**Kreis
Paderborn
Der Landrat**

Vorhaben Änderung gem. § 16 BImSchG: Änderung d. Betriebs u. d. Beschaffenheit einer WEA Enercon E-138 EP3 durch Leistungserhöhung z. Nachtzeit a. Betriebsmodus 102,5 dB(A)u. Generatorwechsel von E1 auf E2, Genehmigungs-Az. 41256-19 (02)

GENEHMIGUNGSBESCHIED

zur wesentlichen Änderung der Beschaffenheit und des Betriebes einer Windenergieanlage durch Generatorwechsel und Leistungserhöhung zur Nachtzeit

Hier auch noch einmal die die Projektion der WEA1 und WEA 2 auf den IP 32 Nord- und Ostfassade

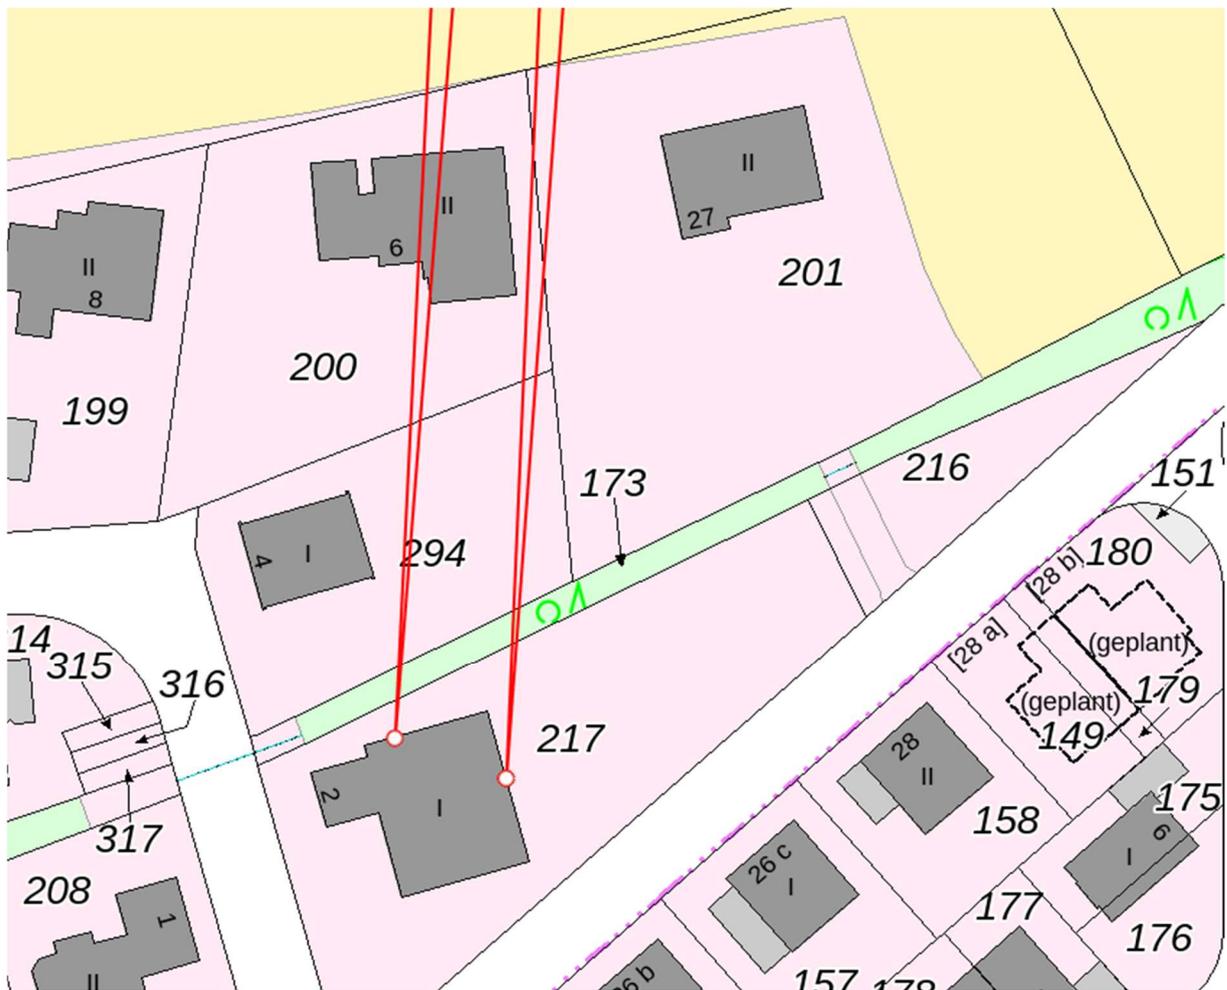
Abschirmung/Geländeprofil

- dass die Immissionen der beiden Anlagen des Repowering West an der Ostfassade des IP32 höher ausfallen als an der Nord- und Westfassade, liegt im Wesentlichen am nördlich gelegenen Wohnhaus „Hohefeld 6“, welches mit Blick auf die beiden Anlagen WEA 1 und WEA 2 zwar auf die Nordfassade des IP32 abschirmend wirkt, nicht aber auf die Ostfassade.
- Lässt man dieses Gebäude in den Berechnungen unberücksichtigt, liegen die Immissionen beider Anlagen an der Nordfassade in derselben Größenordnung wie an der Ostfassade – wenn auch geringfügig unter diesen, was neben der geringfügig von der Ostfassade abweichende Lage im Gelände auf Reflexionen an einem östlich gelegenen Neubau zurückzuführen ist, die sich an der Ostfassade leicht pegel-erhöhend auswirken, aber an der Nordfassade praktisch keinen Effekt mehr haben.

Das Geländeprofil zwischen WEA1 und WEA2 und dem IP 32 in 5m Höhe lässt sich hilfsweise mit einem Tool wie folgt darstellen:

Aus dem Profil lässt zumindest ableiten, dass es technisch durchaus möglich ist, dass ein vorgelagertes Gebäude bei entsprechender Höhe abschirmend wirkt
